福島第一原子力発電所 特定原子力施設に係る実施計画変更比較表（目次）

福島第一原子力発電所 特定原子力施設に係る実施計画変更比較表（Ⅰ 2.3 特定原子力施設における主なリスク）

福島第一原子力発電所 特定原子力施設に係る実施計画変更比較表（Ⅱ 2.5 汚染水処理設備等）

図-3 処理装置 (セシウム吸着装置, 第二セシウム吸着装置, 第三セシウム吸着装置, 除染装置) の系統構成図

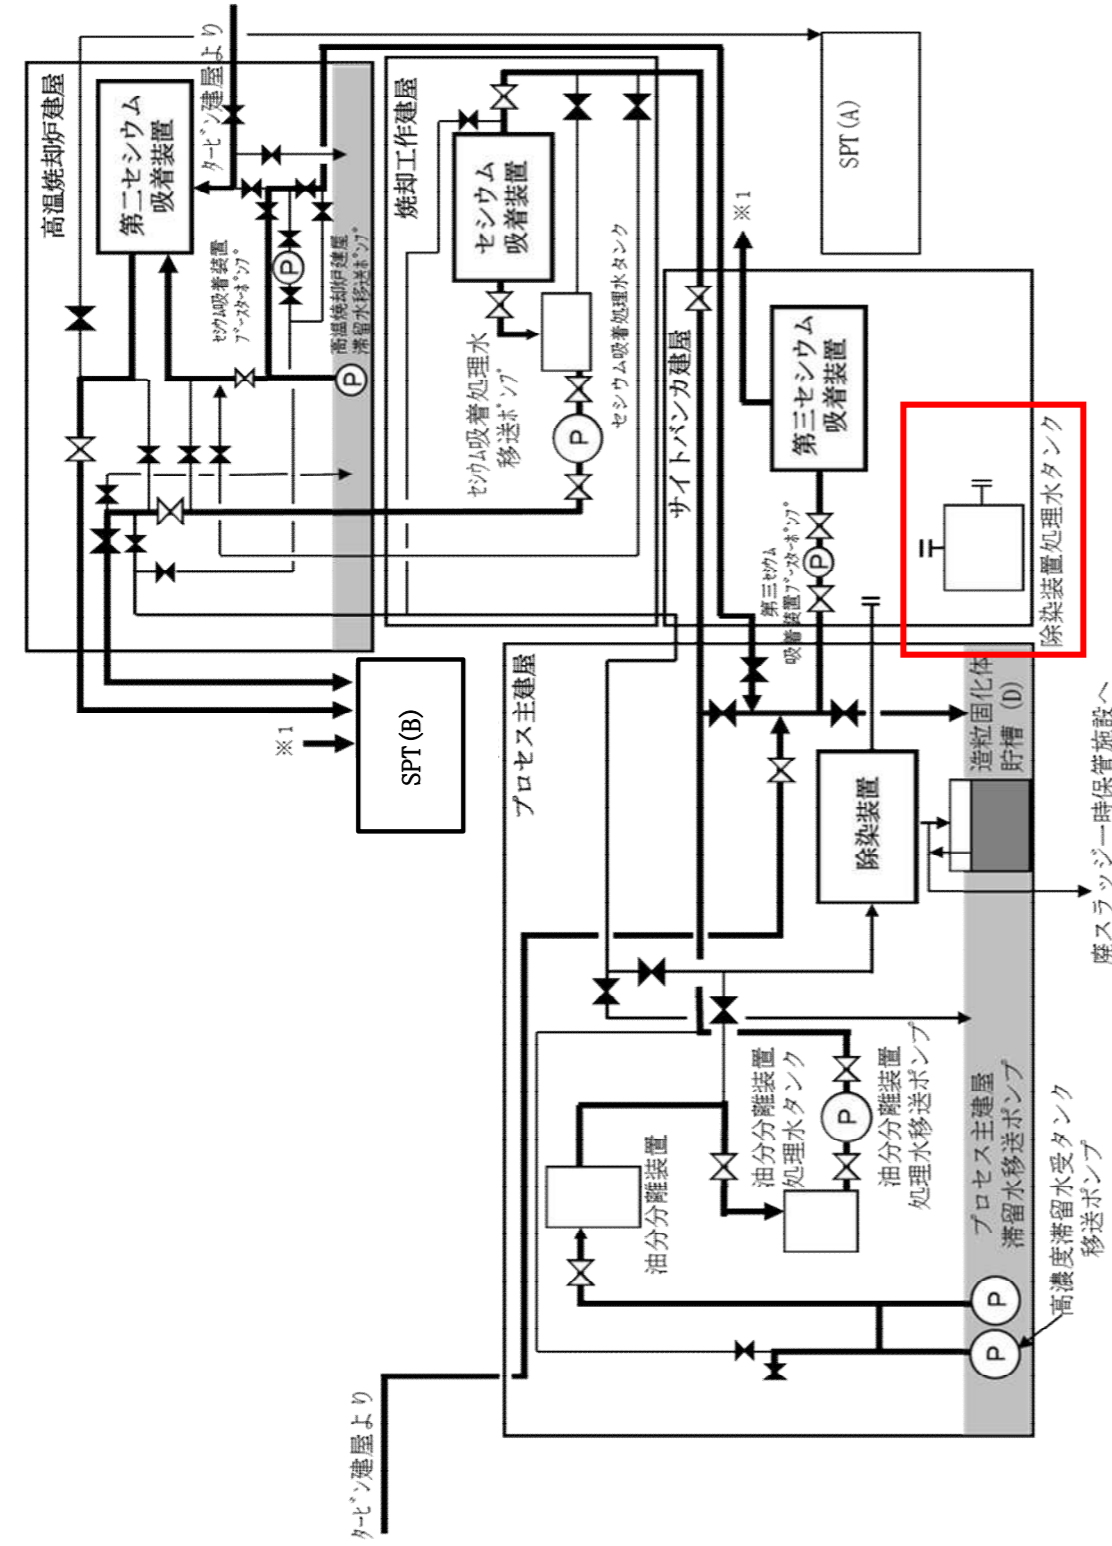
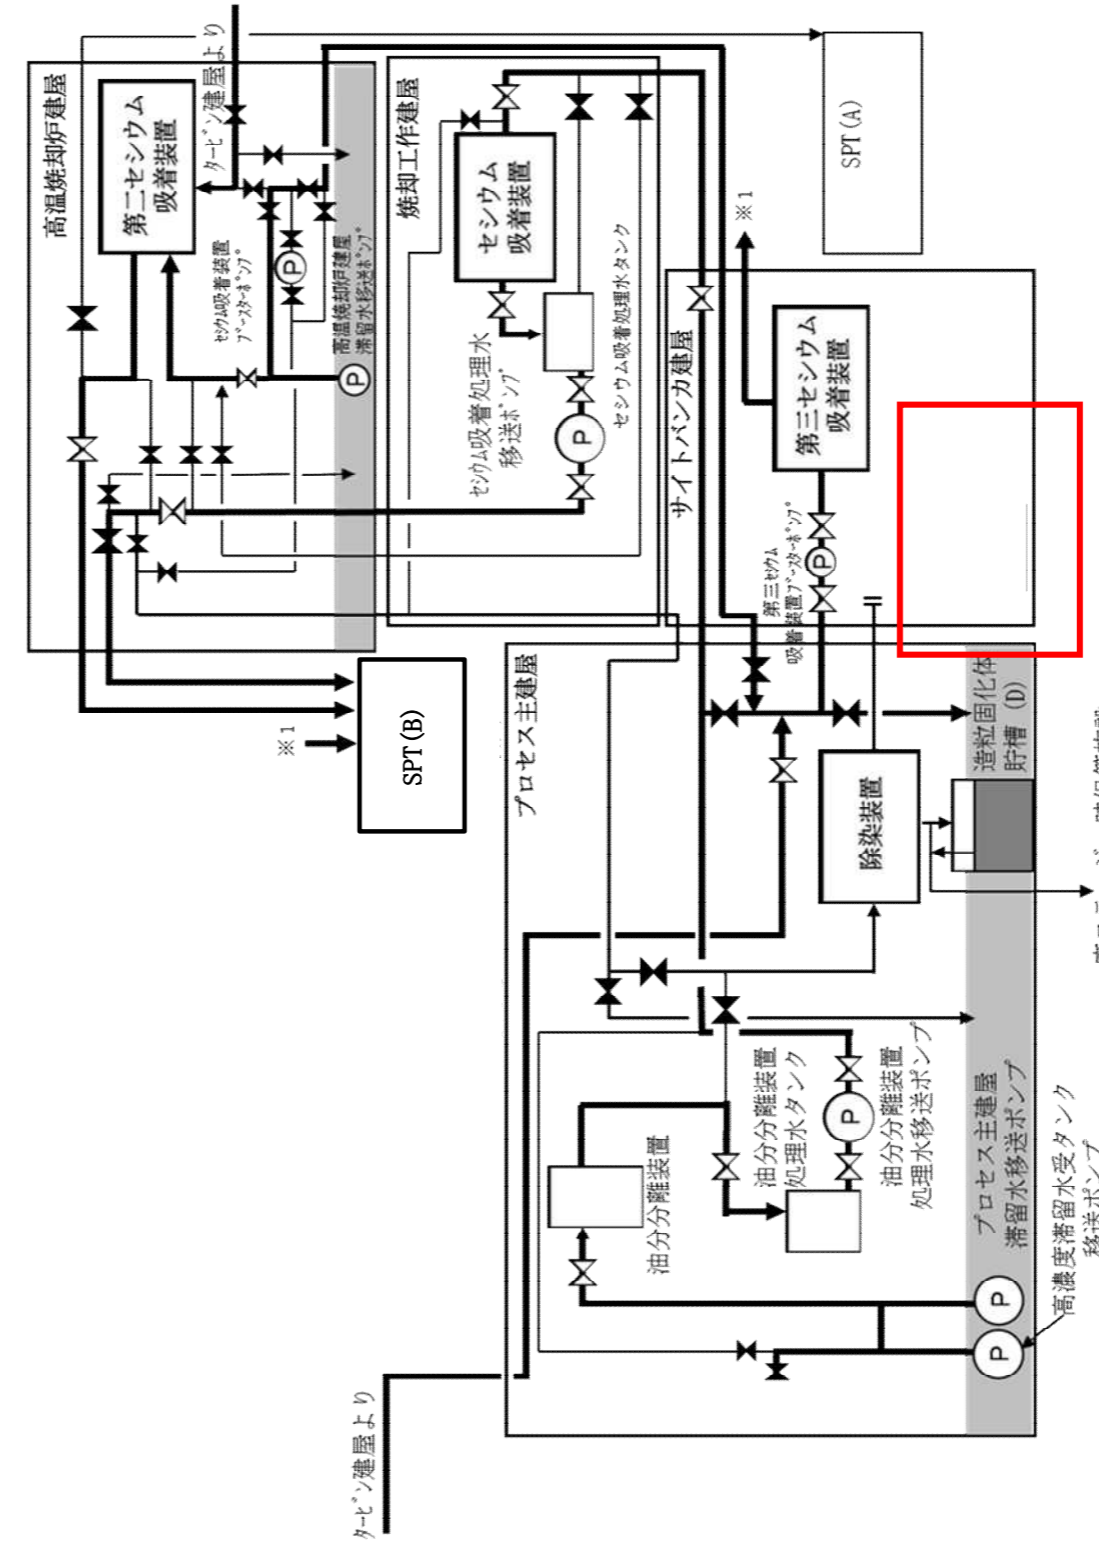
除染装置処理水タンク撤去に伴う系統構成図の変更

図-1 処理装置（セシウム吸着装置，第二セシウム吸着装置，第三セシウム吸着装置，除染装置）の系統構成図に対する移送配管の設置範囲

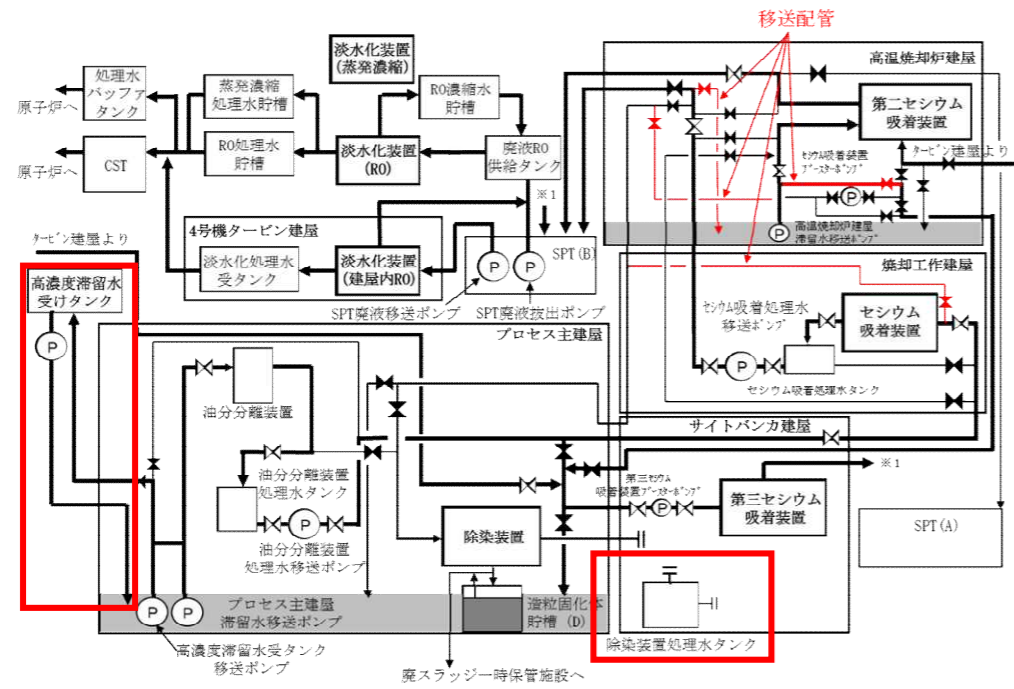
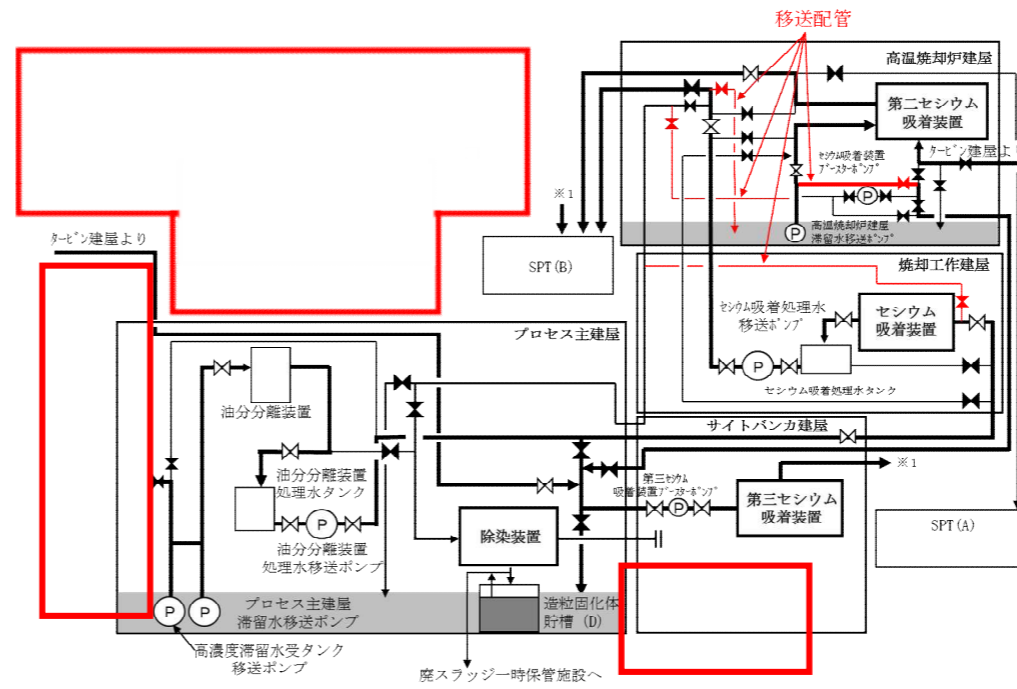
除染装置処理水タンク撤去に伴う系統構成図の変更及び現場実態に沿った系統構成図の適正化

図-2 直送設備の範囲図 (処理装置の系統構成図)

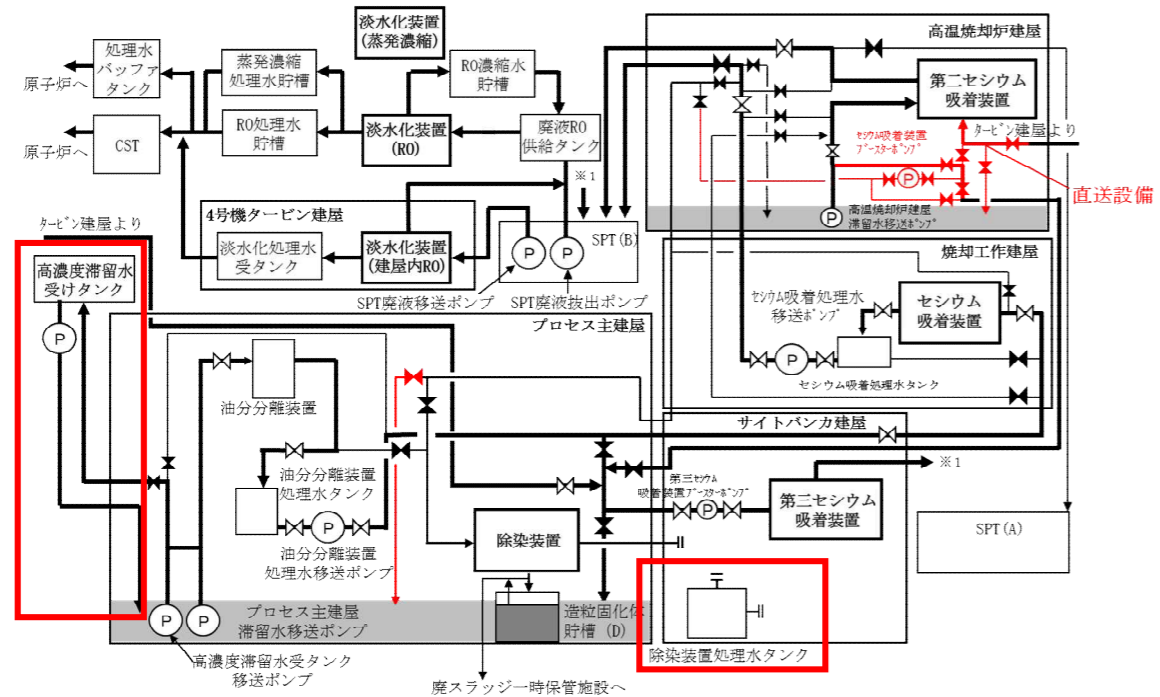
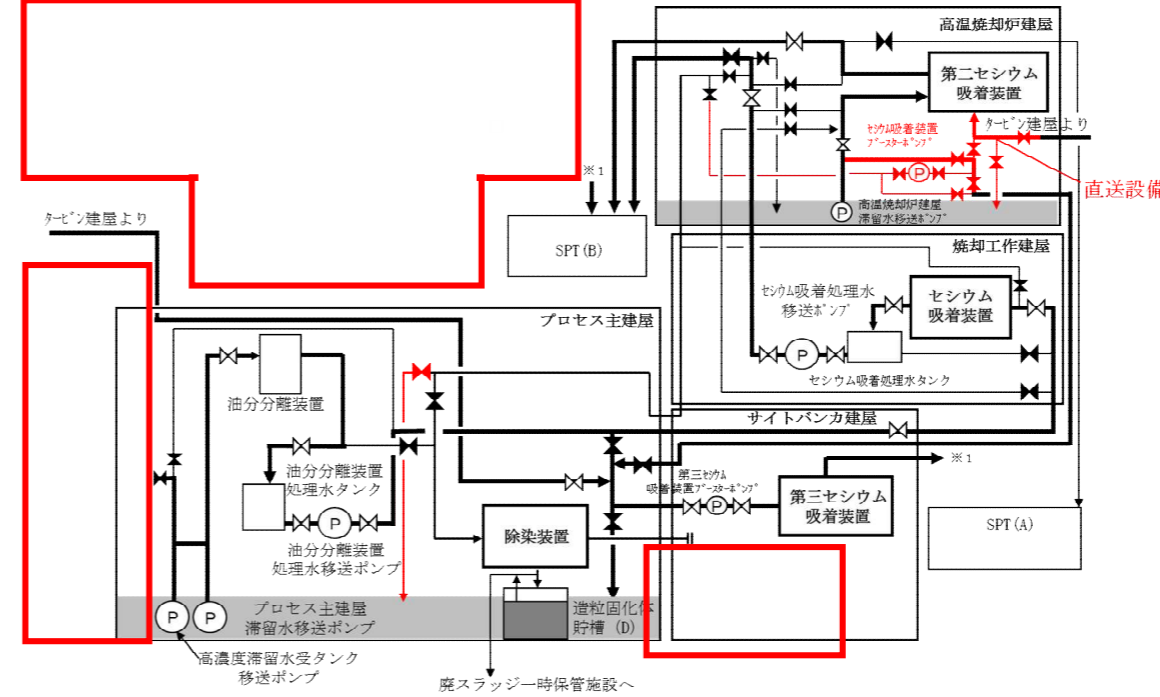
除染装置処理水タンク撤去に伴う系統構成図の変更及び現場実態に沿った系統構成図の適正化
